# Změnový list / předložení vzorků k odsouhlasení

Projekt: **Modernizace a revitalizace venkovního areálu KBOP - II. Etapa**

Název ZL: **ZTI + Horkovod + Kanalizace**

Číslo ZL: **027**

Kanalizace - 2: stávající šachta pro uzávěr vody dětského brodítka

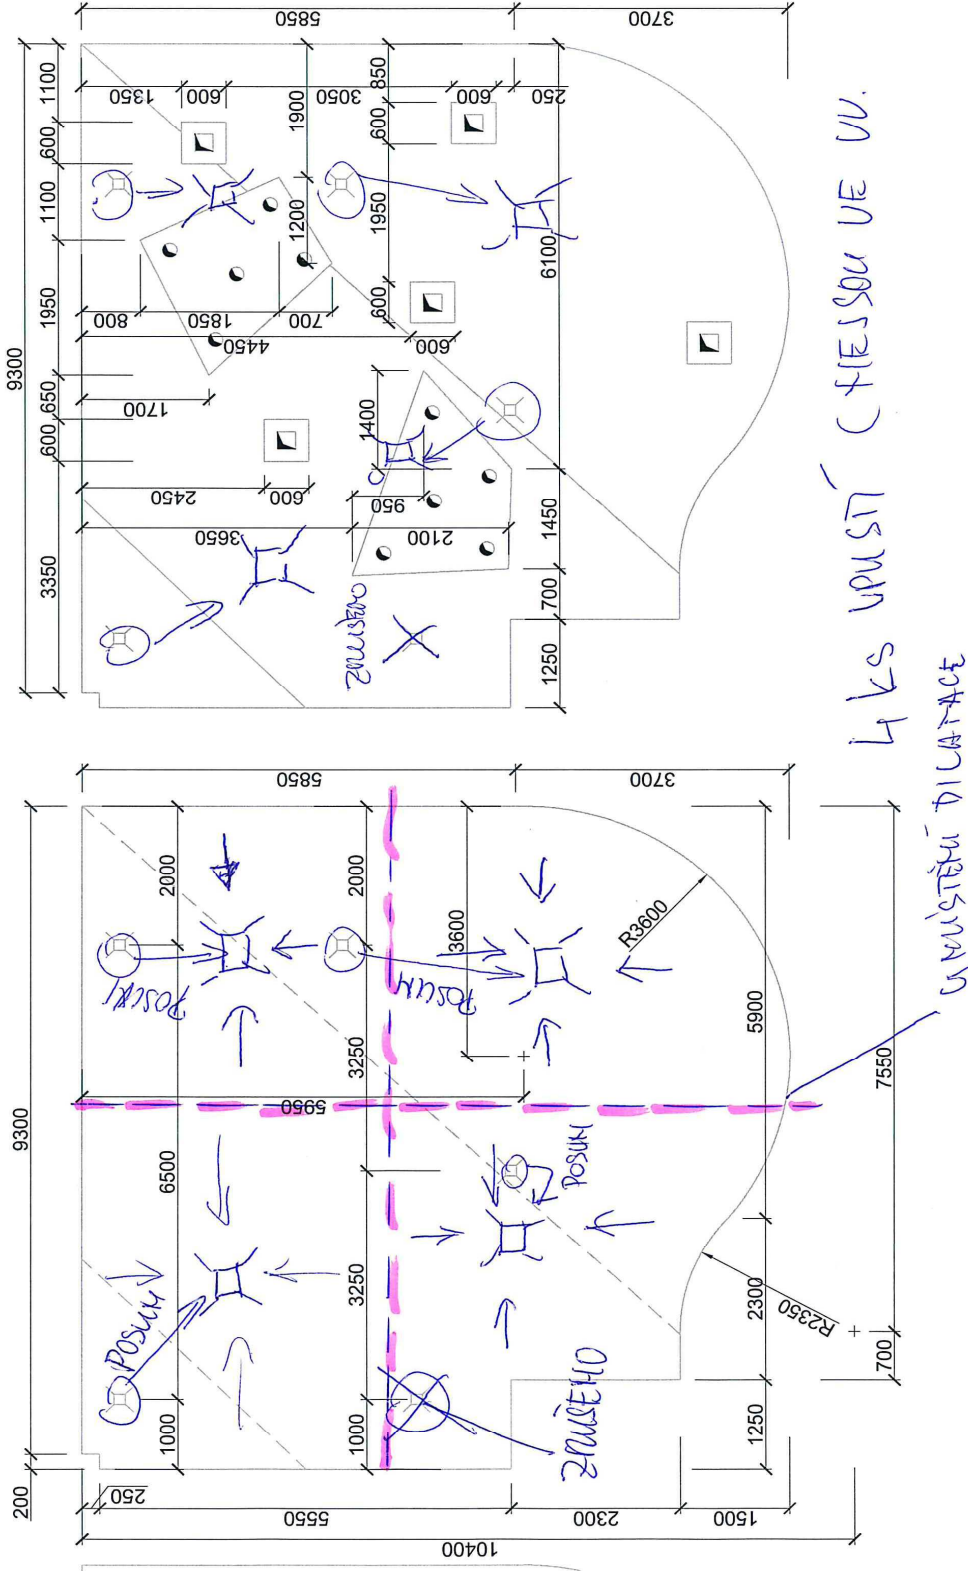
Kanalizace - 2. Na základě požadavku investora bude vyměněna stávající šachta pro nefunkční stávající uzávěr vody pro stávající nerezové brouzdaliště průměru DN 110 mm. V této šachtě ( DN 150 mm) není možná výměna ventilu bez zemních prací, slouží pouze k uzavírání vody klíčem. Jelikož se kolem dělá nová zámková dlažba bylo rozhodnuto, že se provede šachta větší, aby se v případě nutnosti výměny ventilu nemusely provádět zemní práce a rozebírání dlažby, při této příležitosti bude vyměněn i ventil D 63 ( PVC U).

Příloha ZL 27. (ZTI 1)  
HÁVK DILATAČNÍ A VPUSTĚ - ÚPRAVA POZIC

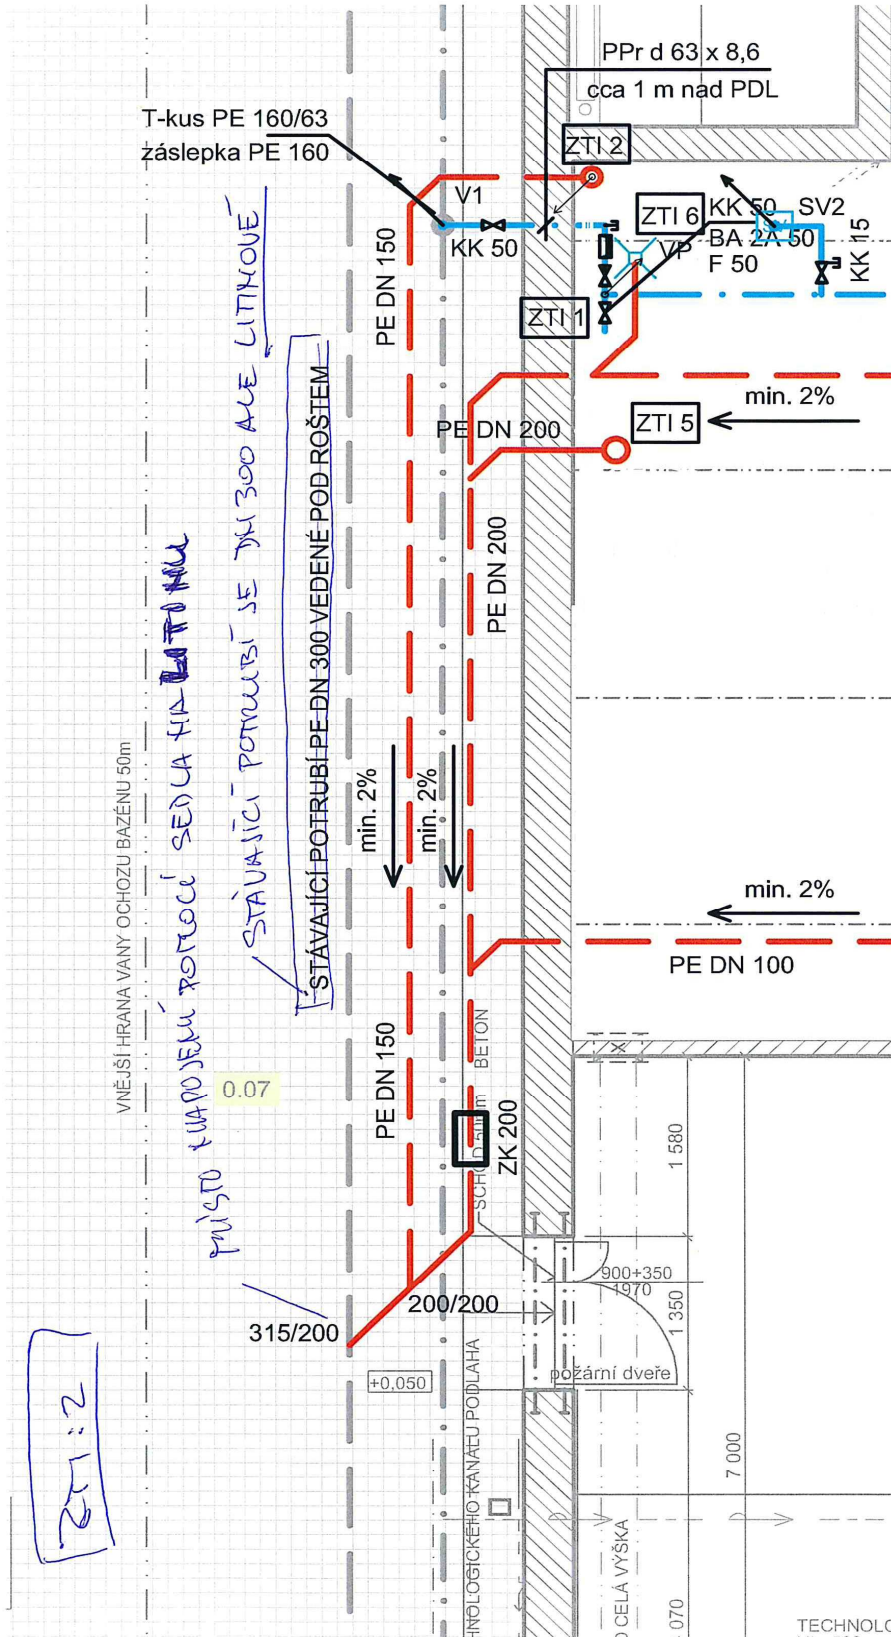
ZTI-1: 4 ks vpustí pro dětský bazén nejsou v rozpočtu stavební částí, v PD technologie je odkaz, že vpustí budou součástí připravenosti stavební částí a ZTI. Budou tedy dodány a osazeny.
